**“CONTROL DE CALIDAD EN LA EJECUCIÓN DEL MONTAJE DE
ESTRUCTURAS DE ACERO GALVANIZADO PARA LOS PROYECTOS ISLA
TEJA I Y LOS ROBLES ISLA TEJA II”**

**Tesis para optar al título de
Ingeniero constructor**

La presente tesis mostrará el plan de calidad que efectuado en los proyectos Isla Teja I y Los Robles Isla Teja II, exhibiendo las diversas No Conformidades detectadas en la partida de estructura de acero galvanizado, con el fin de orientar a otros proyectos estructurados con dicho material por medio de las soluciones planteadas. Se comparará la estadística de No Conformidades de ambas obras.

1.1. Desfase entre solera y losa

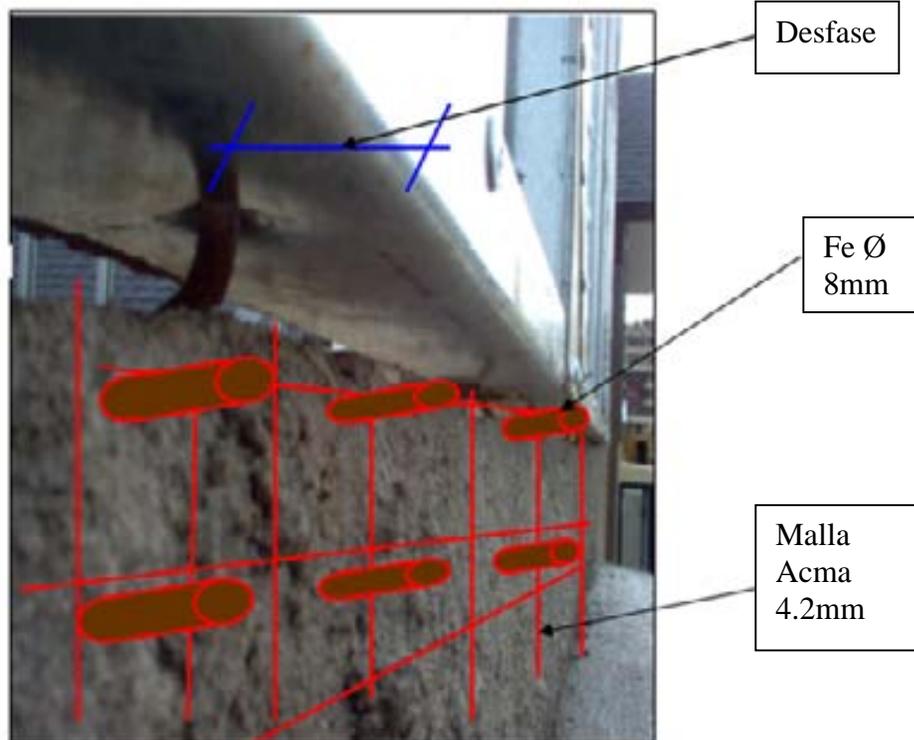
- Disposición tomada: Se adoptó inyectar con mortero epóxico, enfierraduras de diámetro 8mm cada 50 cm, sobre la que se instaló una malla acma de 4,2mm.

- Respuesta a Informe de No Conformidad: “Revisado conforme, tomar precauciones para evitar éstas situaciones. Desfase hasta 1.0 cm. Sin precauciones especiales.”

1.2. Desadherencia entre tabiques y vigas de losa

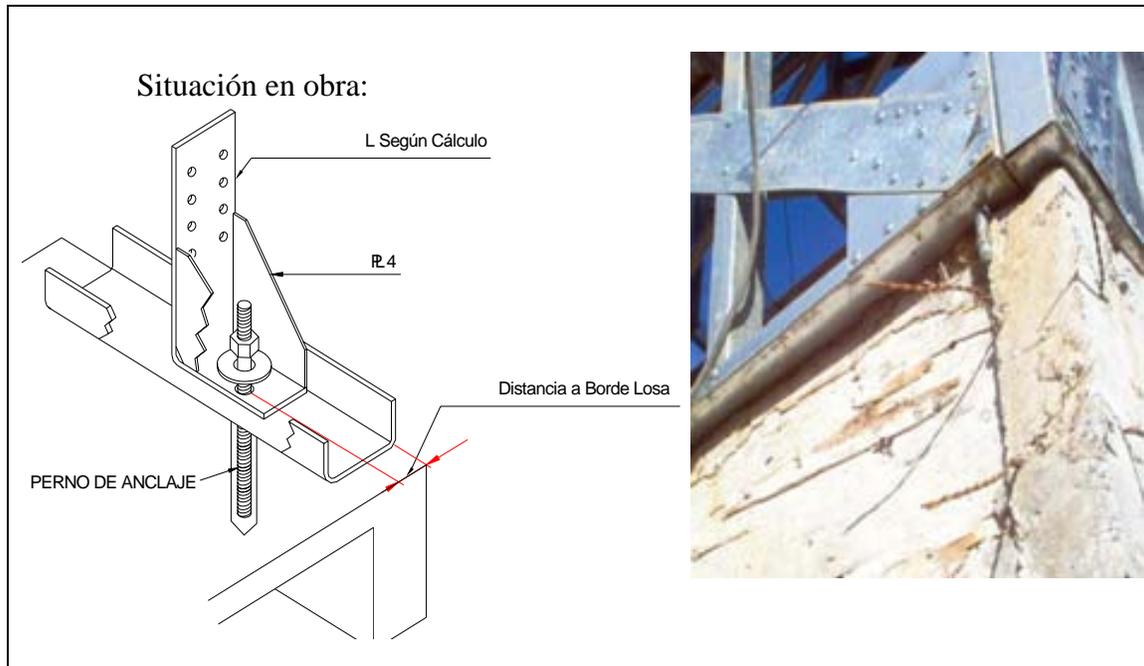
- Producto de una losa o viga losa desalineada en sus bordes, se originan desfases entre soleras y tabiques. Como consecuencia de vigas en losas desniveladas, tabiques de acero galvanizado no se apoyan por completo sobre éstas.
- Disposición tomada: Se aplica Mortero de Nivelación en zonas de desnivel de vigas losa.
- Respuesta a Informe de No Conformidad: “Revisado conforme, no tiene consecuencia estructural”

1.6. Cercha instalada de manera inversa

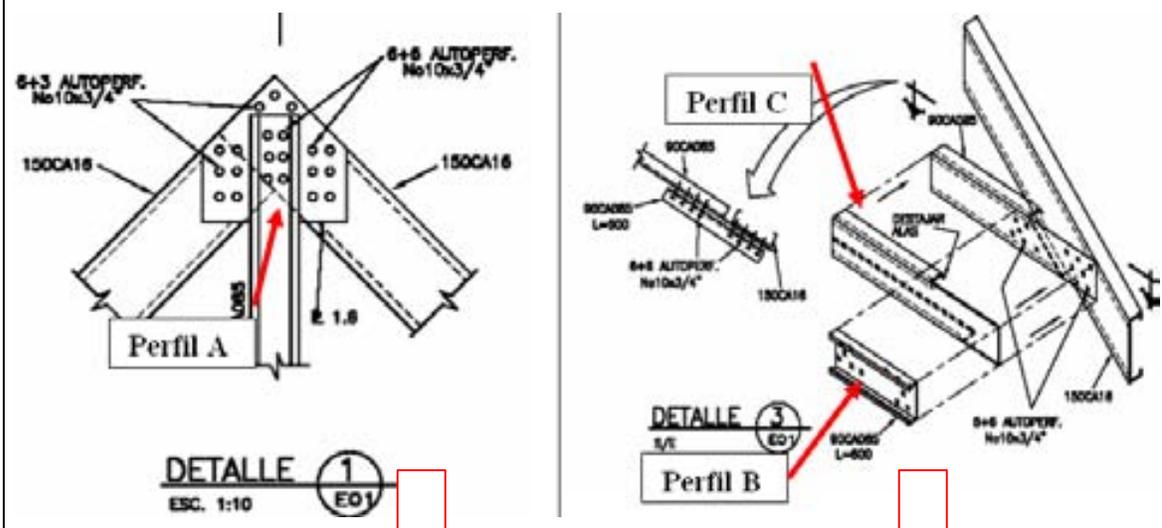
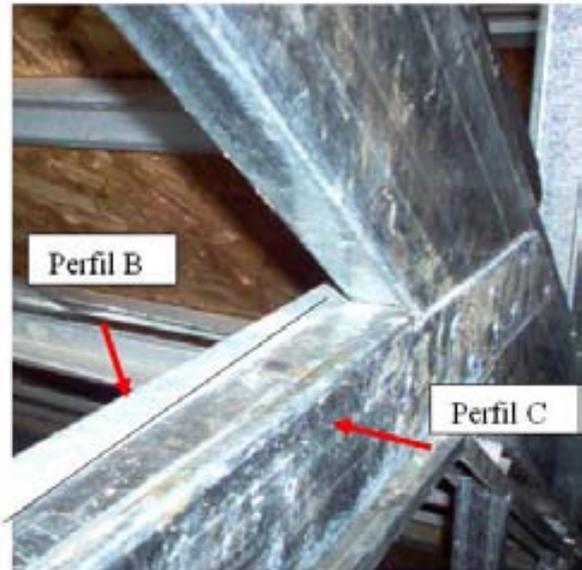
Perfiles A, como lo muestra la figura, se instaló por detrás de la pletina.

Perfiles B, como lo muestra la figura, se instaló por detrás del perfil C.

- Aún siendo simétrica, esto influye en la instalación de perfiles y pletinas indicados en detalles.
- Disposición tomada: En detalle 1 perfil 90CA085 (Perfil A), se instaló en parte posterior de cercha. En detalle 3, perfil 90CA085 (Perfil B), se instaló por detrás de la pieza en que se destajan alas. Ambos detalles se llevaron a cabo por medio de una tapa en perfiles.
- Respuesta a Informe de No Conformidad: "No afecta estructuralmente al encontrarse todos los elementos que componen una cercha por la inversa de ésta". "Se acepta estructuralmente".

2.1. Desfase entre cerchas.

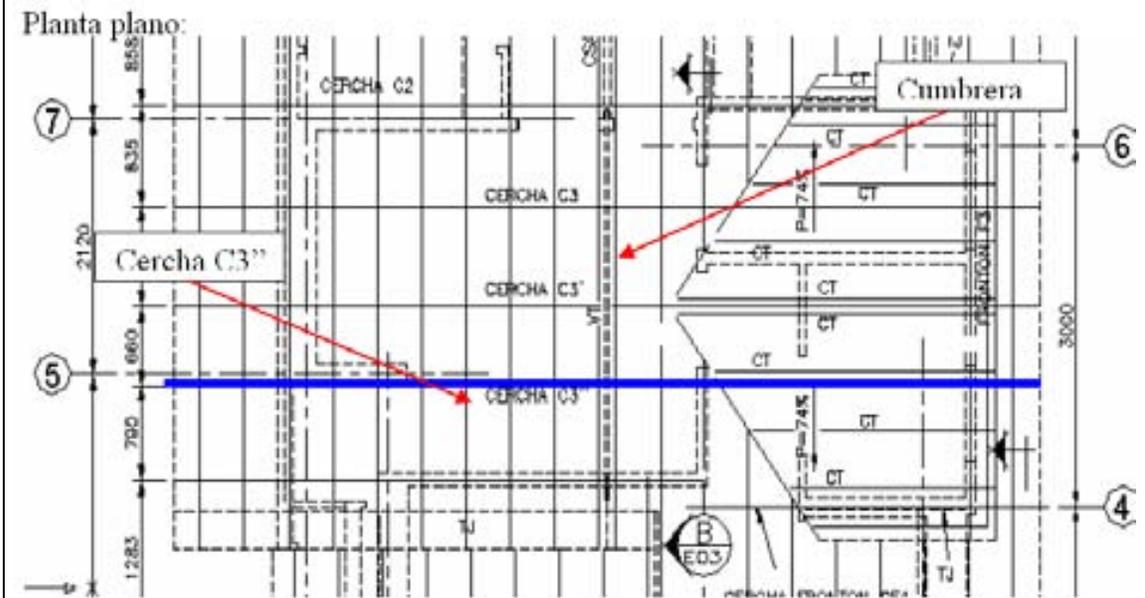
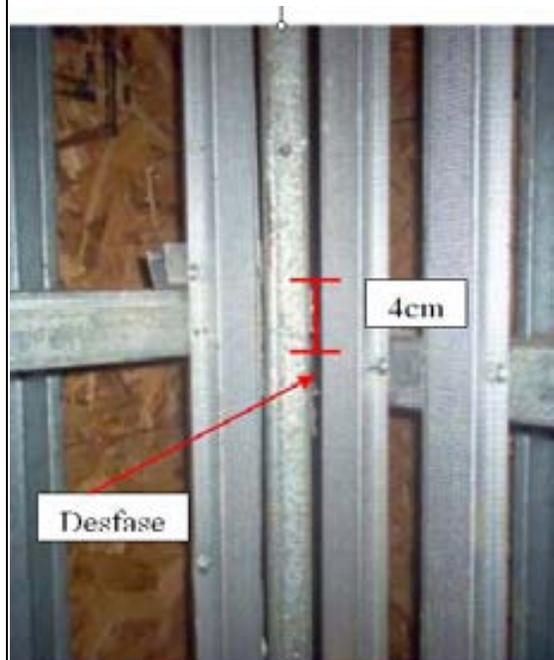
- Cercha C3'' se encuentra desfasada en 4cm aprox. Modelo Gac 07b.
- Disposición tomada: No existe.
- Respuesta a Informe de No Conformidad: "Se acepta encuentro desfasado de tijerales, en +-4cm".

2.2. Desfase lateral de tijera en lucarna.

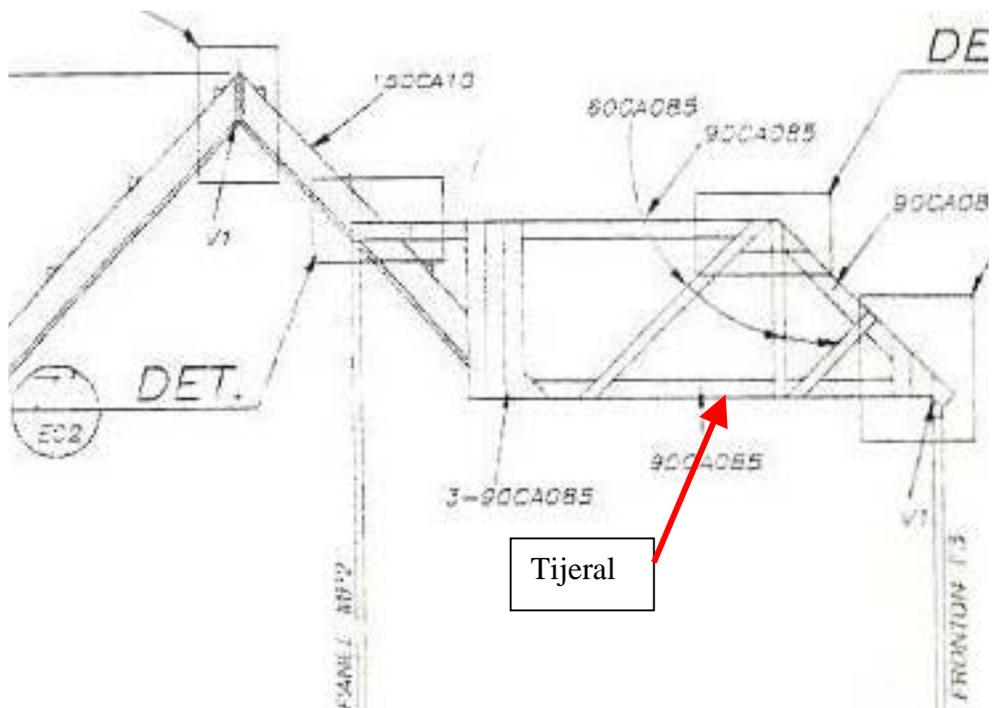
- Existe un desfase lateral de tijeral de estructura de Metalcon, en sector Baño 2. Gac 07 B.
- Disposición tomada: No existe.
- Respuesta a Informe de No Conformidad: “Se acepta solución de cumbrera de sector baño con desfase lateral de tijeral”.

2.5. No existe detalle de estructura de escalera de Metalcon.

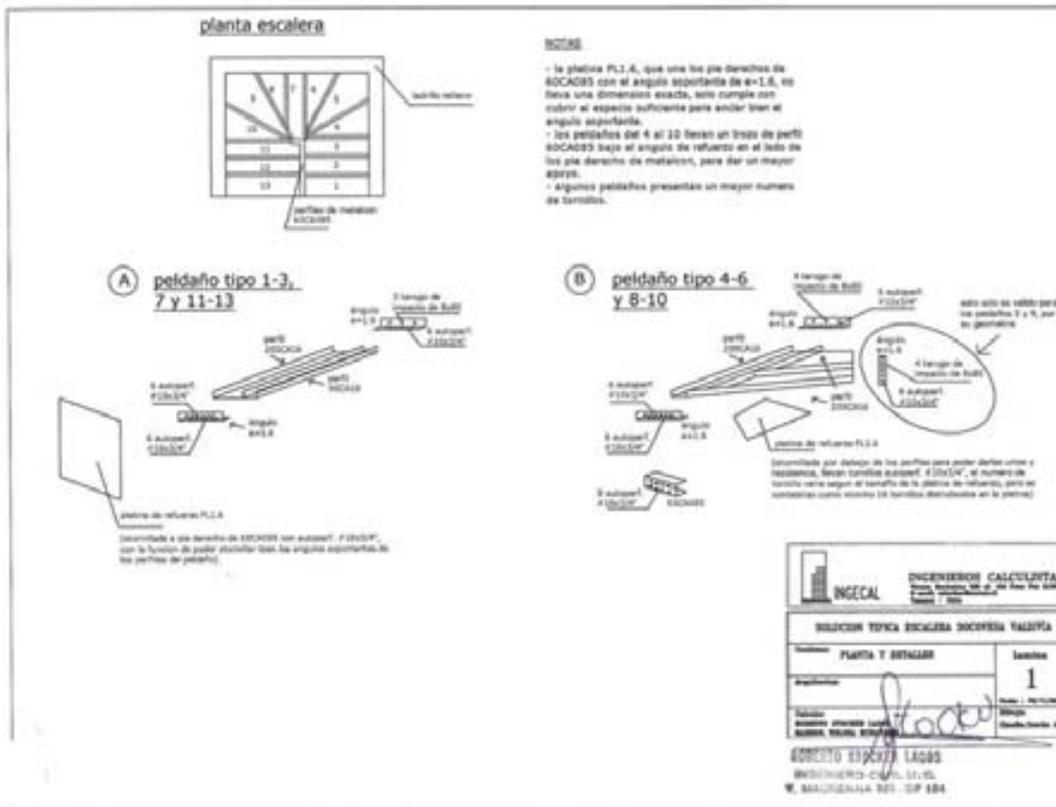
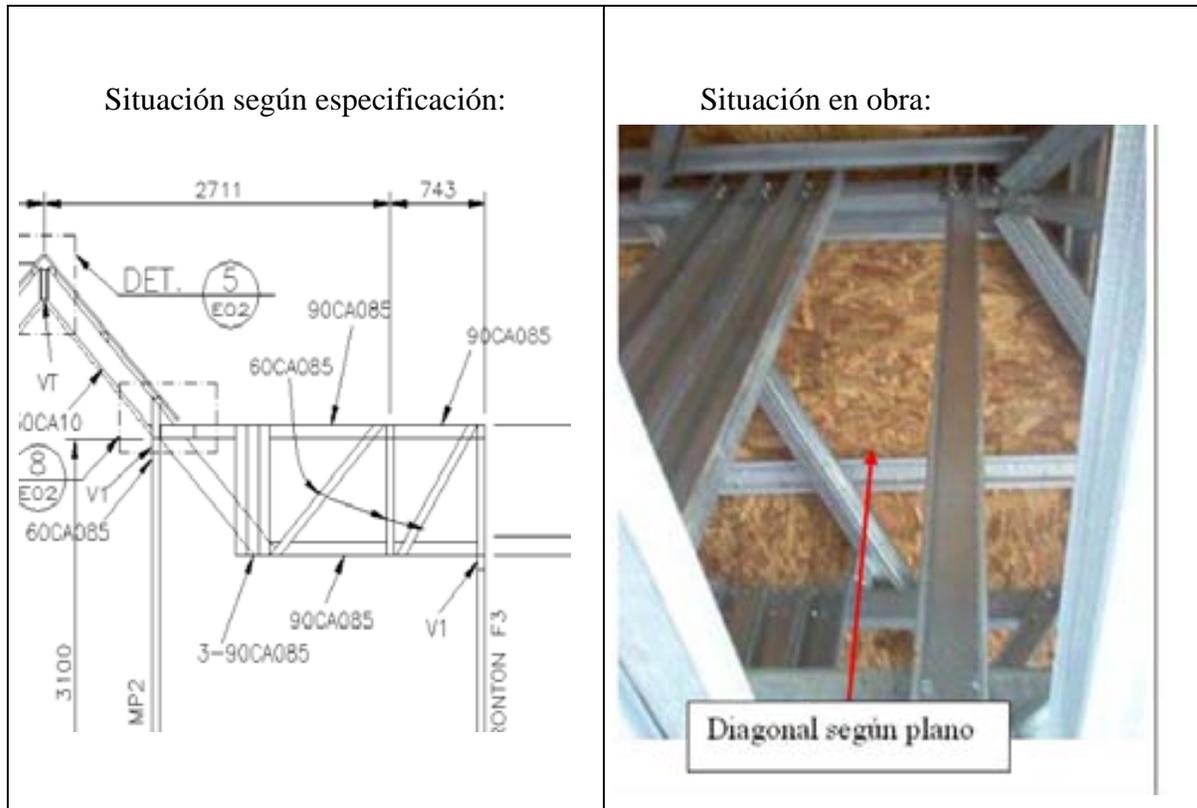
- Se solicita especificación con respecto a estructura de escalera de acero galvanizado. Modelo Gac 07B.
- Disposición tomada: No existe.
- Respuesta a Informe de No Conformidad: Se envía detalle escalera.

2.8. Distancia entre cerchas no corresponde a lo especificado

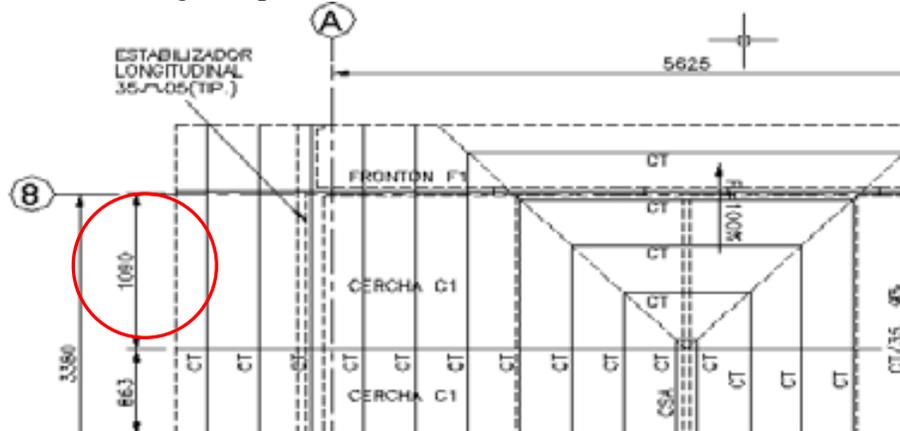
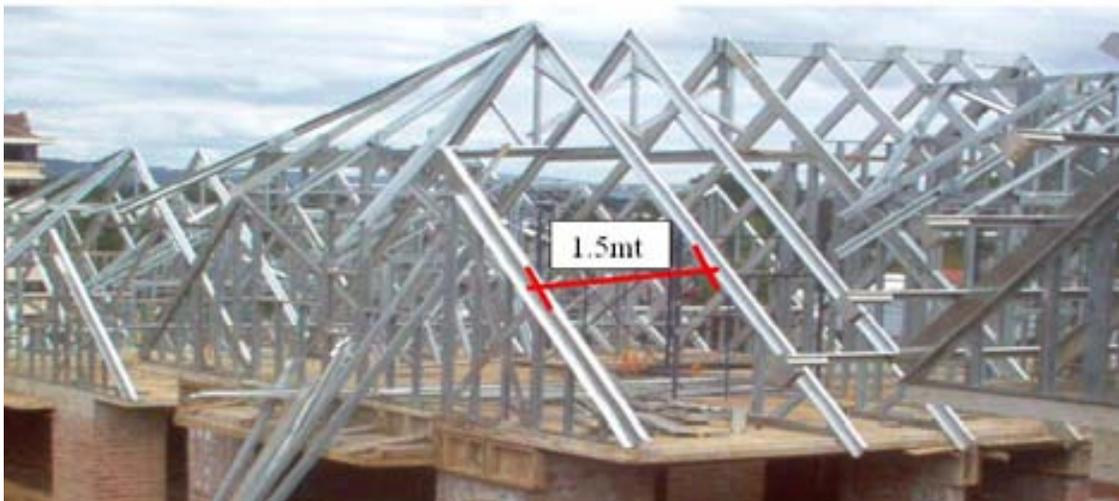
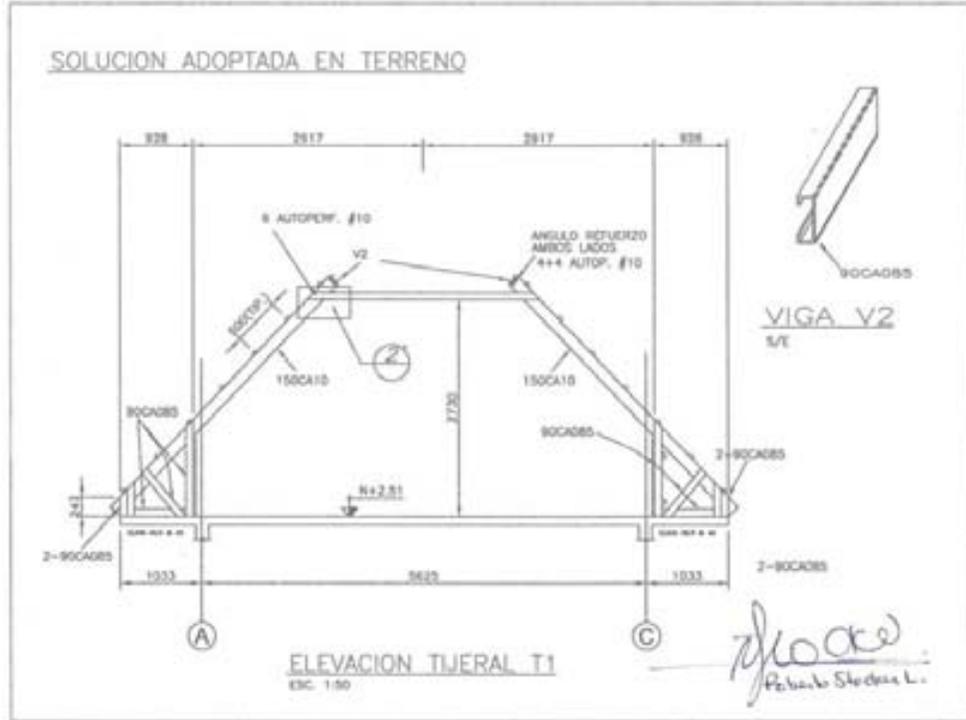
- Distancia entre cerchas, desde frontón F1 hasta la cercha C1 se encuentran de 1,50m, lo que en plano es de 1,09m. Gac 07 D.
- Disposición tomada: No existe.
- Respuesta a Informe de No Conformidad: "Se incorpora una nueva cercha, otorgando un nuevo apoyo, las cerchas quedan a una distancia de 0,75m".

2.9. Ausencia de perfil en estabilizador longitudinal

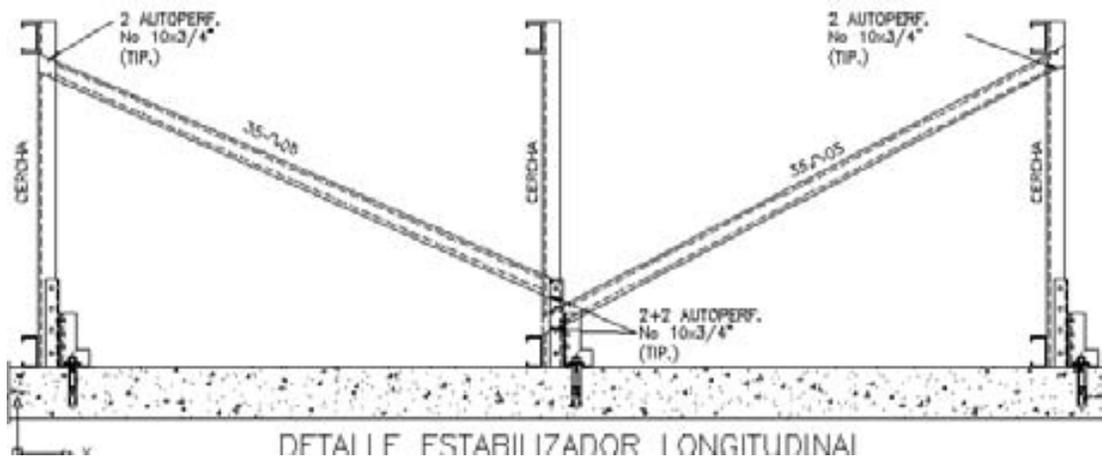
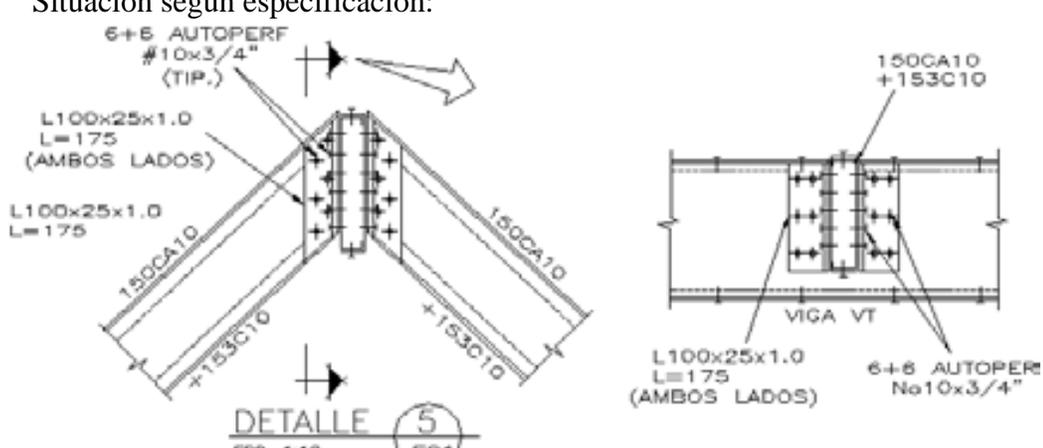
- Se retira estabilizador lateral junto a cercha por instalación de ducto 110mm PVC. Dicho estabilizador se encuentra entre cercha C2 y cercha C1. Modelo Gac 07D.

- Disposición tomada: No existe.
- Respuesta a Informe de No Conformidad: "En tabique de 2° nivel, eje c entre cerchas C1 y C2 (dormitorio 3), se interrumpe diagonal por presencia de ducto. Como condición para cada tramo arriostrado, debe cumplirse que haya al menos 2 diagonales en direcciones opuestas. En donde el ducto lo permita, se colocarán las 3".

2.11. Perfil abollado.

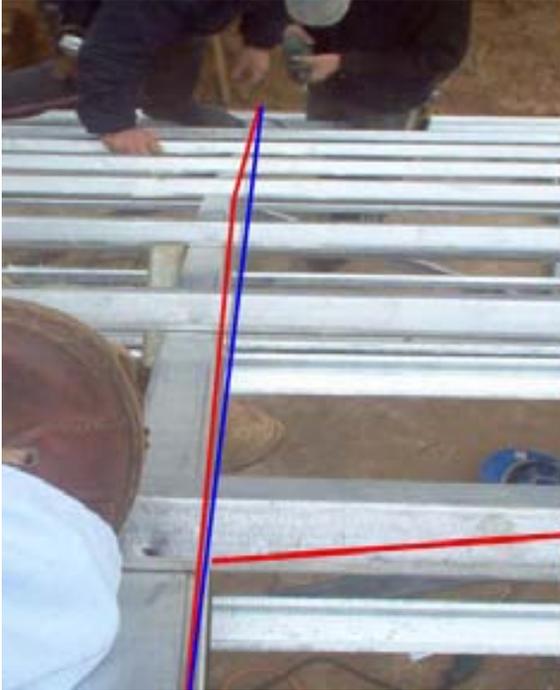
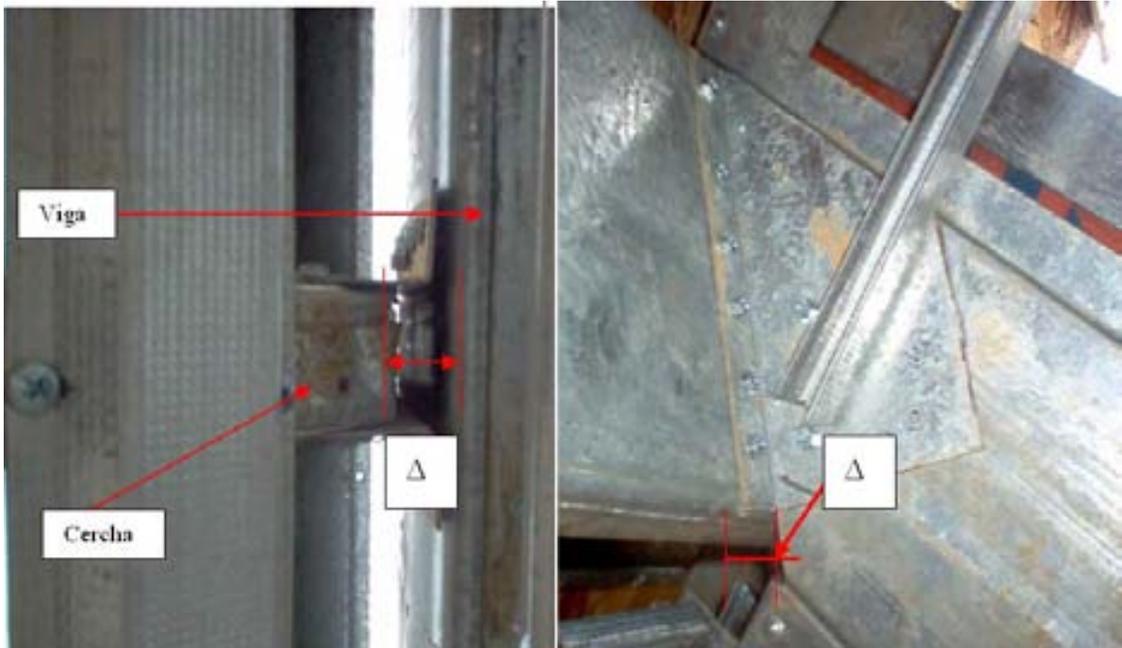
- En vivienda GAC 07b se abolló la cercha C1 cercha, por lo que se desplomó 3cm en una luz de aproximadamente 4mts.
- Disposición tomada: La disposición tomada fue la instalación de una tapa de las mismas características que el perfil original, pero aumentado en 2mm el ancho del alma.
- Respuesta a Informe de No Conformidad: “Se acepta como solución puntual. Como criterio general aplicar tolerancias escritas en libro de obra, y perfiles con deformaciones remanentes reemplazar tramo afectado. Alternativa usar tapa con perfil mayor”.
